Добавление 50 – Правила № 51 ООН

Пересмотр 3 – Поправка 2

Дополнение 2 к поправкам серии 03 – Дата вступления в силу: 10 февраля 2018 года

Единообразные предписания, касающиеся официального утверждения автотранспортных средств, имеющих не менее четырех колес, в отношении излучаемого ими звука

Рис. 1
Схематическая диаграмма процесса оценки соответствия ДПУЗ согласно приложению 7

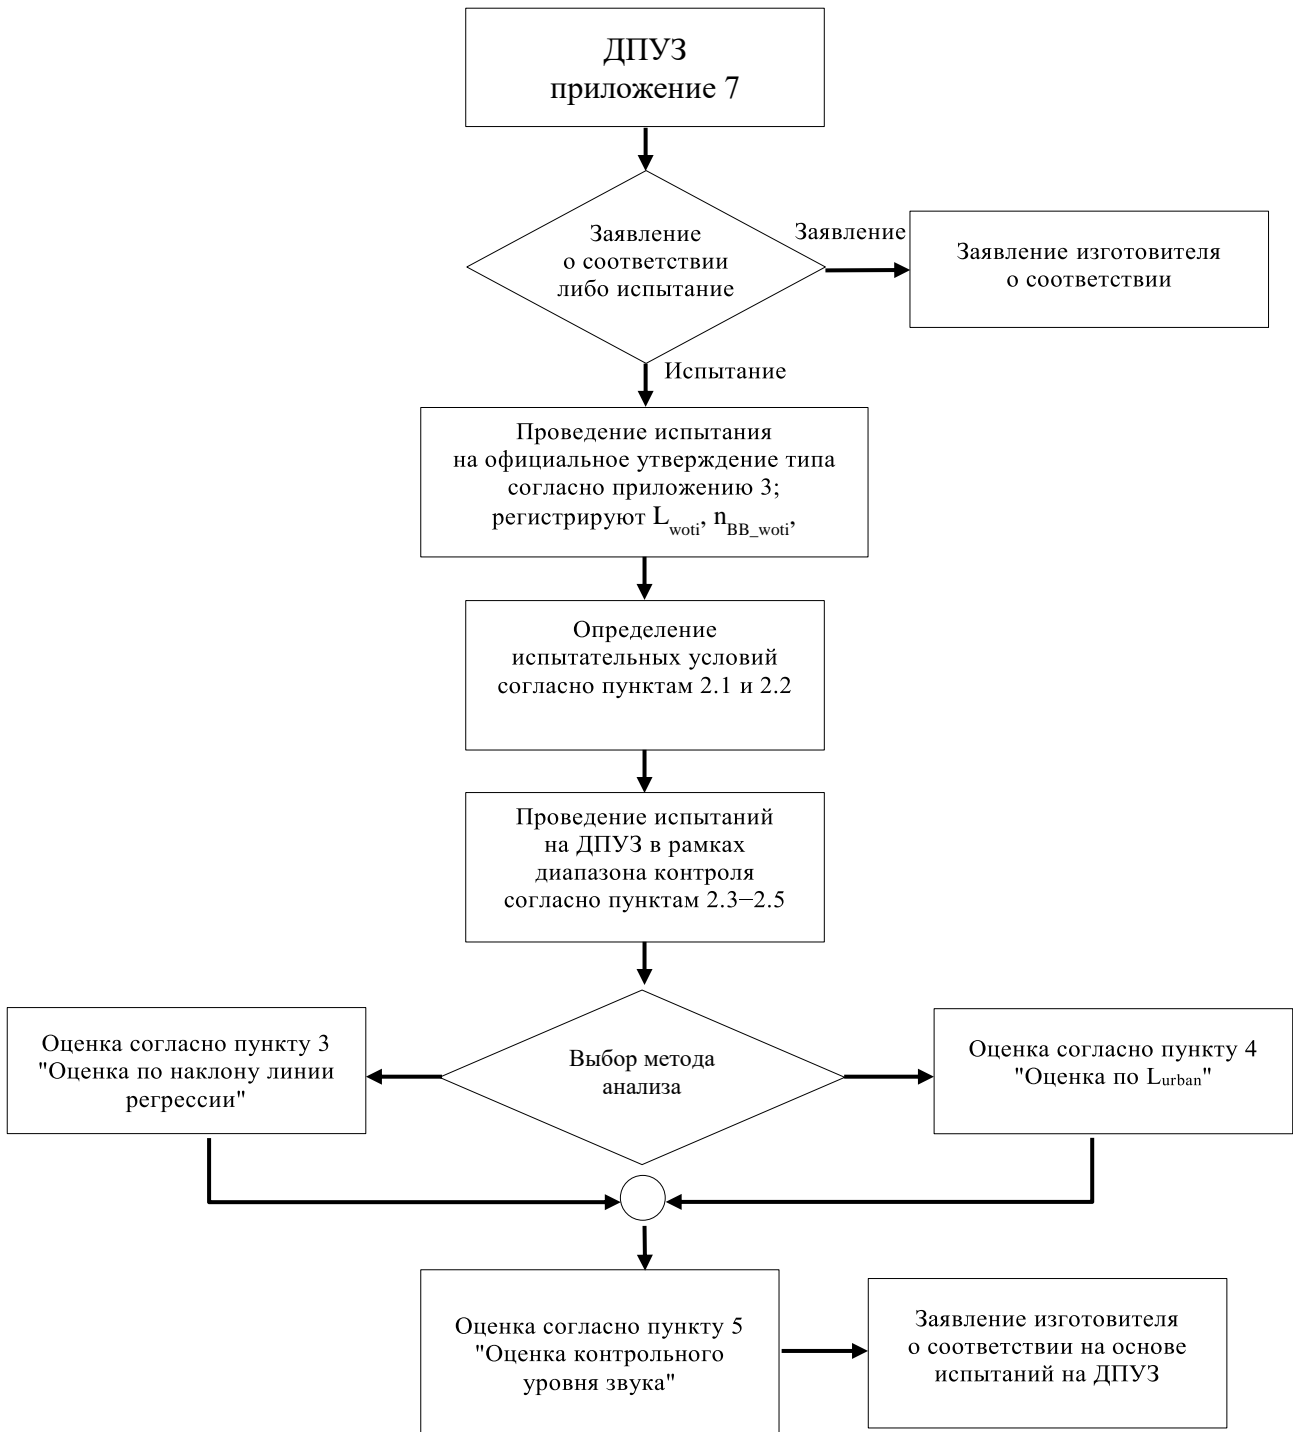
Приложение 7 изменить следующим образом:

1. Общие положения (см. схематическую диаграмму на рис. 1 в добавлении 2)

Рис. 2
Схематическая диаграмма процесса оценки уровня звука транспортного средства согласно пункту 5 приложения 7 "Оценка контрольного уровня звука"

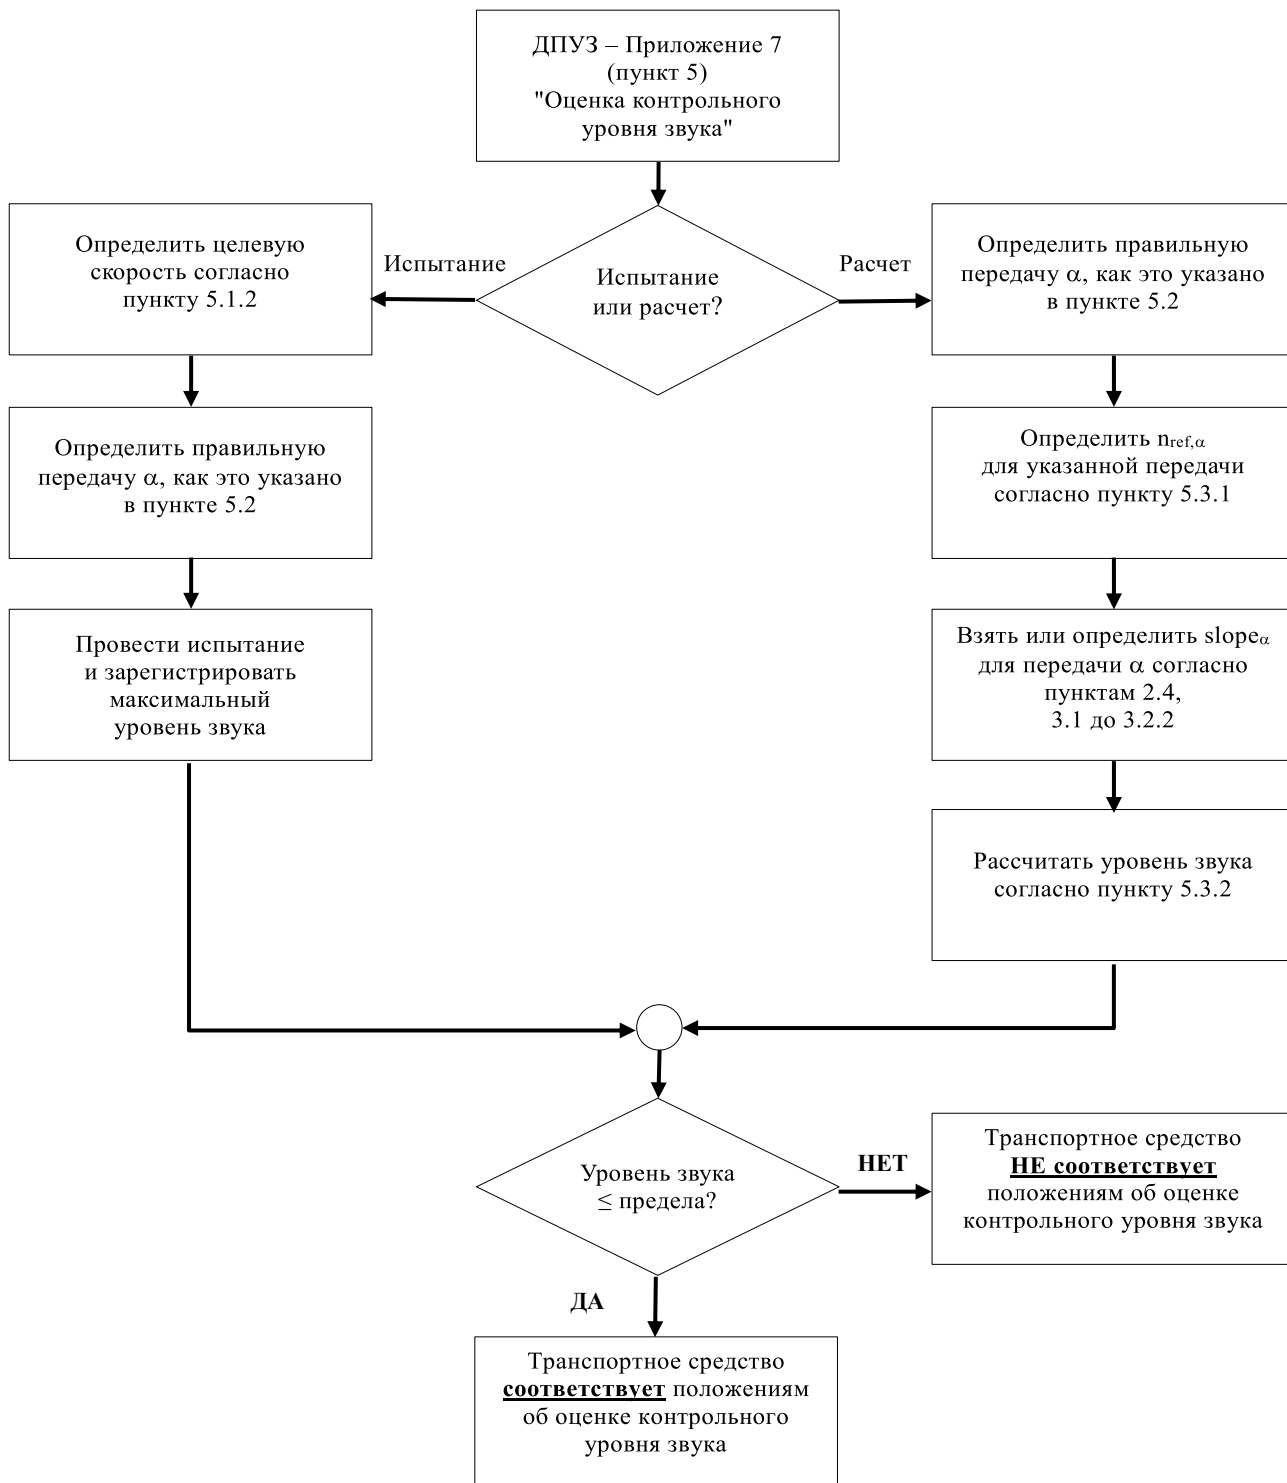
5. Оценка контрольного уровня звука (см. схематическую диаграмму на рис. 2 в добавлении 2)
